INFORME DE VISITA DE CONTROL
N° 1000-2026-CG/GRAP-SVC

**ESTADO SITUACIONAL DE LA OBRA: “MEJORAMIENTO DE
LA GESTIÓN MUNICIPAL Y SERVICIO ADMINISTRATIVO DE
LA MUNICIPALIDAD PROVINCIAL DE ABANCAY, DISTRITO
DE ABANCAY - PROVINCIA DE ABANCAY -
DEPARTAMENTO DE APURÍMAC”**

PERÍODO DE EVALUACIÓN:
DEL 26 DE FEBRERO AL 4 DE MARZO DE 2026

Imagen n.º 43
Área libre del proyecto

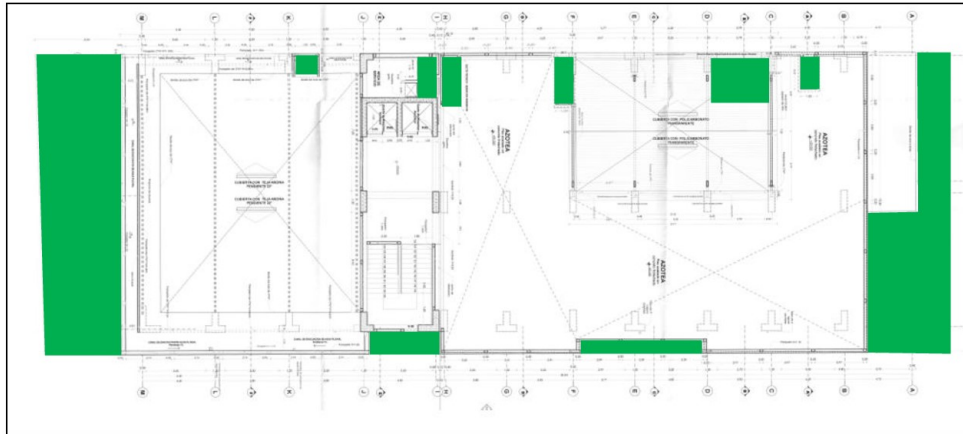
En tal contexto, siendo que el área del terreno de la Obra es de 1 015.89 m², el área libre correspondiente del 30% es de 304.77 m², sin embargo, de la revisión de la documentación del expediente técnico no se advierte que el proyectista de la especialidad de Arquitectura haya realizado el cálculo del área libre definida. Así, la comisión de control, calculó² que el área libre planteada en el proyecto alcanza únicamente 176.03 m² aproximadamente, es decir, cuenta con un área libre de 17.33%, incumpliendo el área libre mínima que habría

En el plano de techos (AR-08) del expediente técnico remitido por la Entidad, se esquematizó el área libre del proyecto resaltando el área de color verde, como se muestra a continuación:

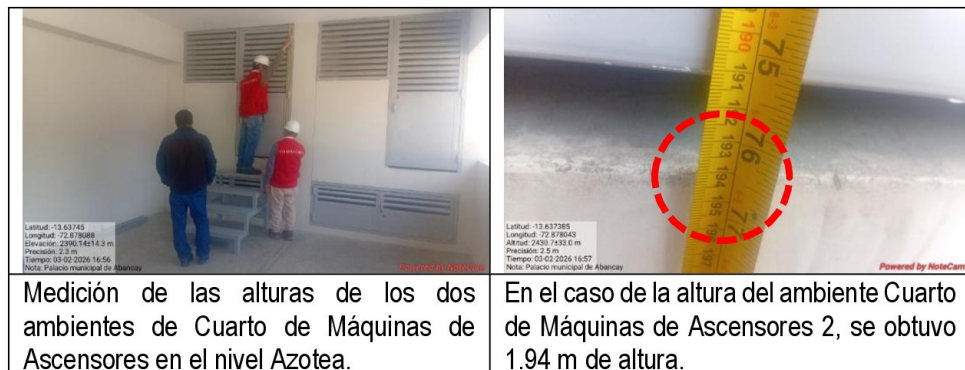
En la inspección de campo se verificó que algunos ambientes incumplen la altura mínima determinada en el artículo 18° de la Norma Técnica A.010, establecido en 2.50 m de altura para el caso de edificaciones de servicios comunales. Es así que, en el sótano, se advierten dos ambientes que están incumpliendo este parámetro: Pasillo y la Oficina de Informática, según consta en las secciones D-D y G-G de los planos AR-11 y AR-13, respectivamente. En tal sentido, se constató una altura de 2.33 m en el ambiente Pasillo, conforme se observa en las siguientes imágenes.

En el plano AR-11, se comprueba el diseño de ambientes de 2.33 m de alto.

Cabe precisar que estos ambientes constituyen circulaciones principales u oficinas, por lo cual, no estarían exceptuados de la altura mínima de 2.50 m de altura.

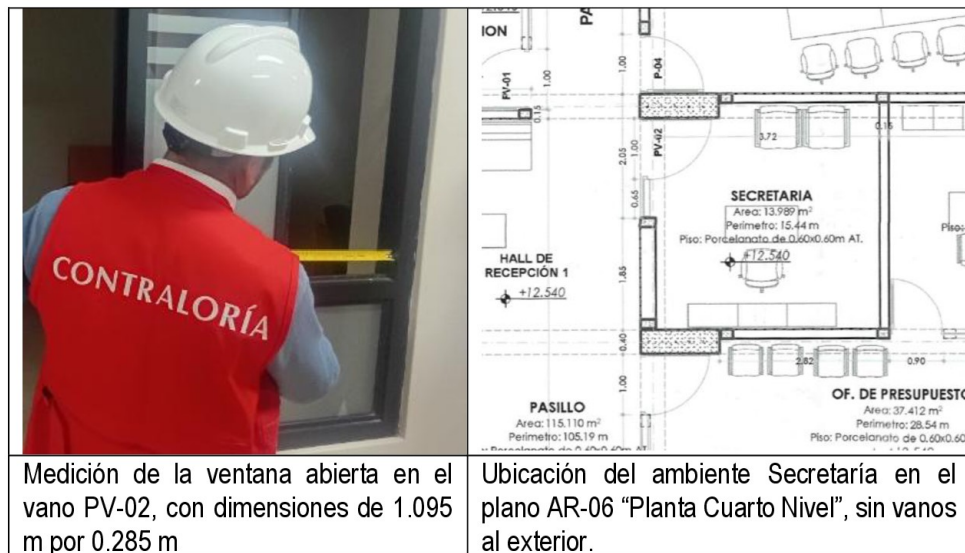
En el cuarto nivel, se advierte que los ambientes Secretaría y Asistencia Social no cuentan con ventilación natural al exterior, ducto o pozo de iluminación, siendo que ventilan hacia el pasillo de circulación.

Ubicación del ambiente Secretaría en el plano AR-06 "Planta Cuarto Nivel", sin vanos al exterior.
